Title - Sujet Finishing Kitchen -Various Inst.	
Solicitation No. - N° de l'invitation EZ899-142655/A	Amendment No. - N° modif. 001
Client Reference No. - N° de référence du client	Date 2014-03-31
GETS Reference No. - N° de référence de SEAG PW-\$PWY-015-7222	
File No. - N° de dossier PWY-3-36319 (015)	CCC No./N° CCC - FMS No./N° VME
Solicitation Closes - L'invitation prend fin at - à 02:00 PM on - le 2014-04-07	Time Zone Fuseau horaire Pacific Daylight Saving Time PDT
F.O.B. - F.A.B. Plant-Usine: <input type="checkbox"/> Destination: <input checked="" type="checkbox"/> Other-Autre: <input type="checkbox"/>	
Address Enquiries to: - Adresser toutes questions à: Chan (PWY), Scarlett	Buyer Id - Id de l'acheteur pwy015
Telephone No. - N° de téléphone (604) 775-9382 ()	FAX No. - N° de FAX (604) 775-6633
Destination - of Goods, Services, and Construction: Destination - des biens, services et construction: CSC - Various Institutions - Various Locations, BC

FINISHING KITCHEN

Various Institutions
Project No. R.067189.001

Addendum # 1

AD-1

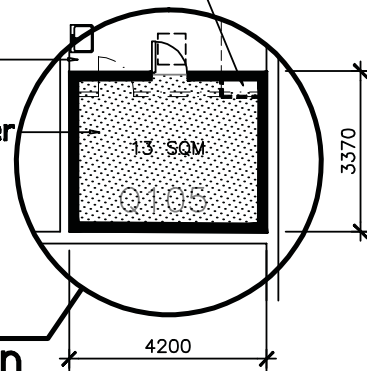
Drawing A2 Kent Institution

Remove existing bulkhead to accommodate new cooler. See attached AD1.

Existing light switch located in ceiling space at access panel to be relocated 0.5 metres to remain with relocated existing access panel. Co-ordinate with Departmental Representative.

ADJUST EXISTING O/H BULKHEAD
TO ACCOMMODATE COOLER LOCATION
13 SQM OF USABLE SPACE

LEAVE 300 CLEAR FROM SINK

Low-temp Walk-in Cooler
-1°C. See Specifications
